Bispebjerg LOKALUDVALG

Statuspapir vedrørende belysningsplanen

03.02.2014

Tak for muligheden for at fremkomme med bemærkninger vedrørende den påtænkte masterplan for bydelens fremtidige lyssætning.

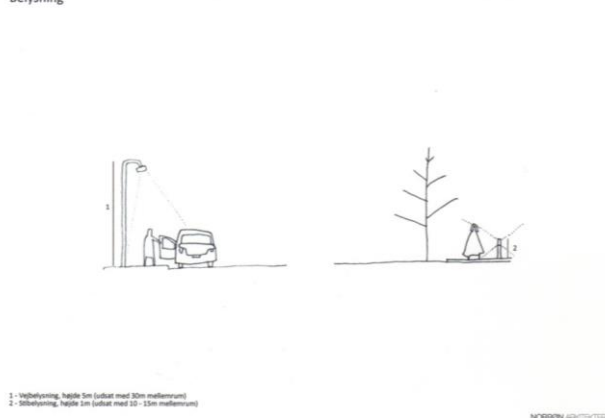
tidssvarende, velholdt og grønt. Lysrørs armaturerne lyser op på vejen og ind i haverne og virker blændende ind gennem vinduerne i husene.

Den nyere belysning på Klosterrisvej har en passende højde, men er ikke tilpasset rækken af store kastanjetræer, og lysarmaturerne giver et ubehageligt gult lys, som virker utilstrækkeligt på fortovet. Her bør vejbelysningen mod erhvervsbygningerne og fortovsbelysning løses individuelt hver for sig.

Vi ønsker desuden at lyskilder og armaturer giver en god farvegengivelse med en behagelig varm lysfarve, og at de gives en udformning, højde og placering, så det undgås at lamperne lyser ind i haverne eller blænder inde i husene.
